## 改善箇所説明図

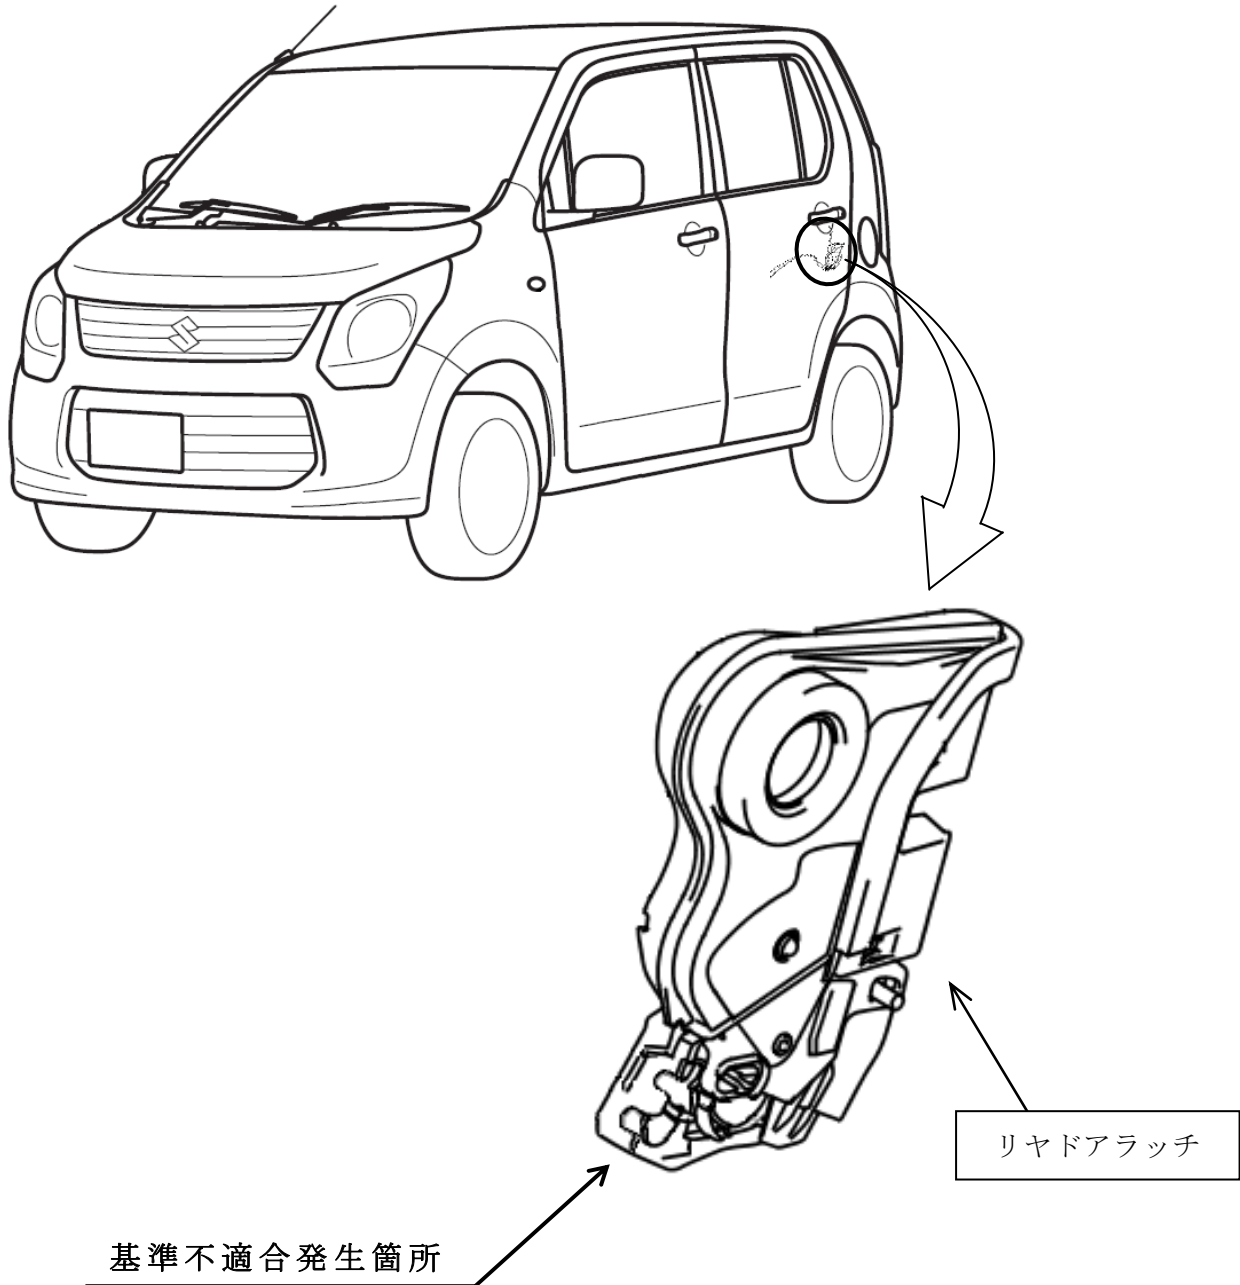
左リヤドアにおいて、リヤドアラッチの製造不良により当該ドアラッチ内部の樹脂部品が破損しているものがあり、ロック機構が作動しないため、ドアが確実に閉まらない場合がある。そのため、最悪の場合、走行中にドアが開くおそれがある。

全車両、左リヤドアラッチを良品と交換する。

識別：ID プレートに緑色のシールを貼付する。
